Turu tn 3 kinnistu projekteerimistingimuste eelnõu kooskõlastamine märkustega

Olete esitanud meile ehitusseadustiku (EhS) § 70 lg 3 ja § 31 lg 4 p 2 alusel arvamuse avaldamiseks Ida-Viru maakonna Lüganuse valla Kiviõli linna Turu tn 3 kinnistu projekteerimistingimuste eelnõu (menetlus nr 465666, EHR kood nr 121433586).

1. Planeeritava hoone paiknemise skeem
2. **Riigitee km 21,688 ristumiskoha ehitamise nõuded**

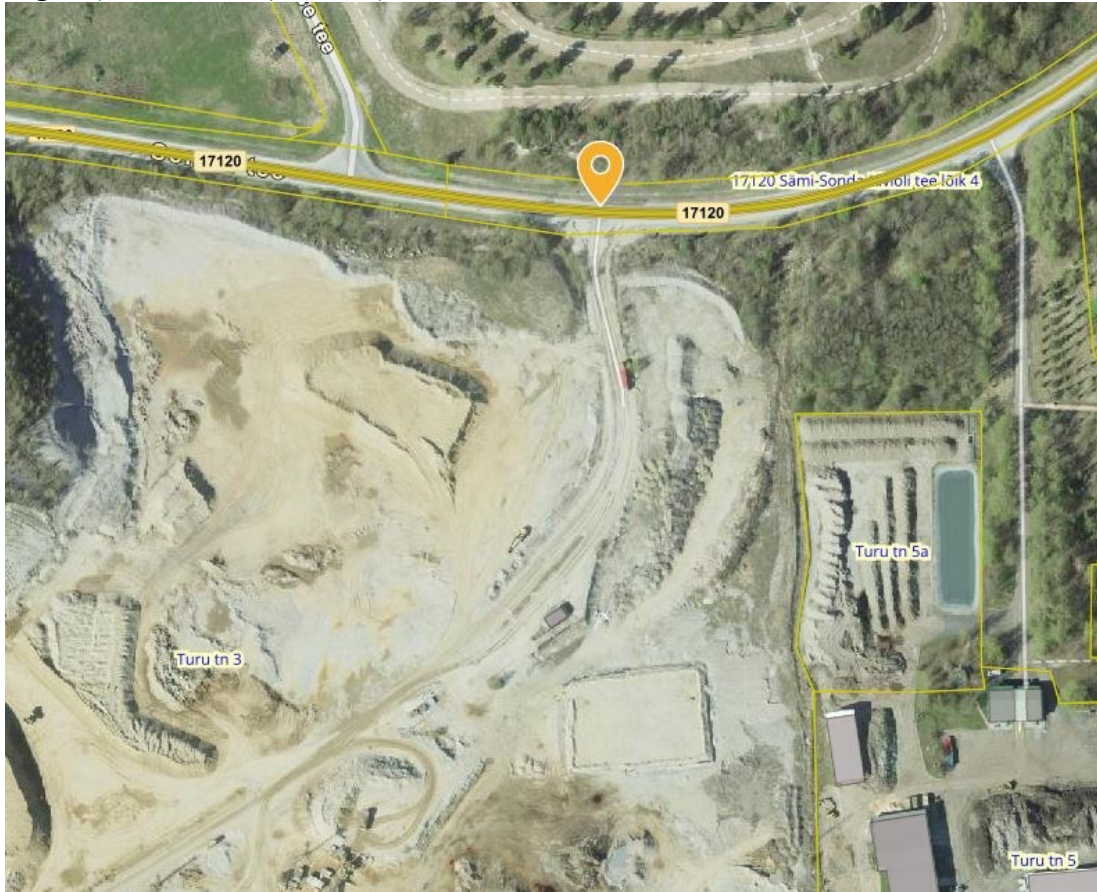
1. Projekti asendiplaanile kanda ja seletuskirjas tuua välja EhS § 71 kohane tee kaitsevöönd.
2. Kanda joonistele riigitee kaitsevööndisse kavandatavate rajatiste (piire, parkla, tehnorajatis vms) kaugus riigitee äärmise sõiduraja välimisest servast.

3. Riigitee kaitsevööndis on keelatud EhS § 70 lg 2 ja § 72 lg 1 nimetatud tegevused, sh on keelatud ehitada ehitusloakohustuslikku teist ehitist. Riigitee kaitsevööndis kehtivatest piirangutest võib kõrvale kalduda meie nõusolekul vastavalt EhS § 70 lg 3.
Antud riigitee lõigu kaitsevööndis puudub hoonestusjoon, mistõttu me ei anna nõusolekut ehitada ehitusloakohustuslikku hoonet teekaitsevööndisse.

Joonis 1. Riigitee nr 17120 km 21,688 ristumiskoht, väljavõte Maa-ameti geoportaalist

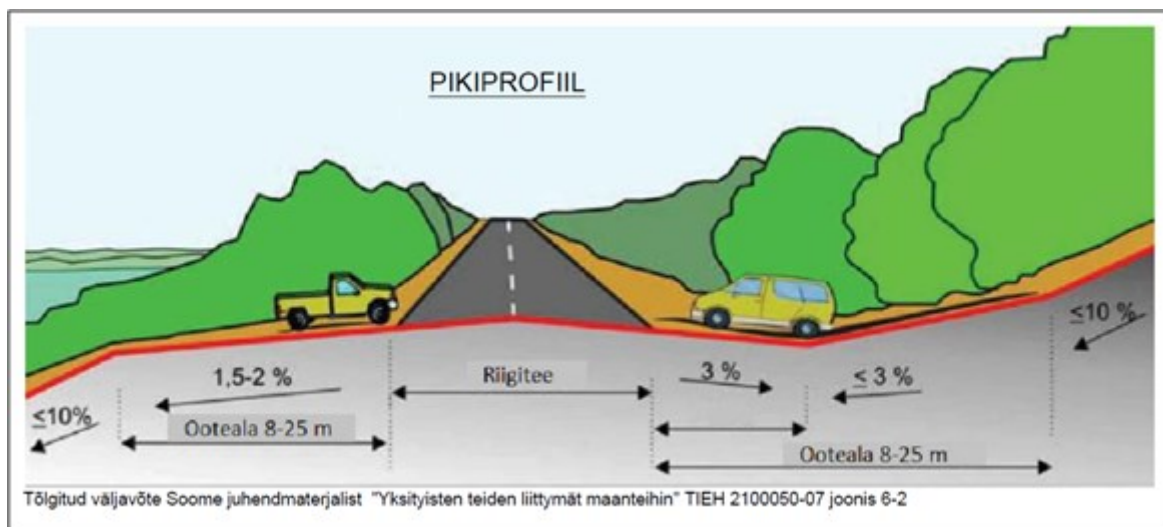
1. Rekonstrueeritav ristumiskoht asub riigitee nr 17120 Sāmi-Sonda-Kiviõli tee (edaspidi *riigitee*) km 21,688 (Joonis 1).
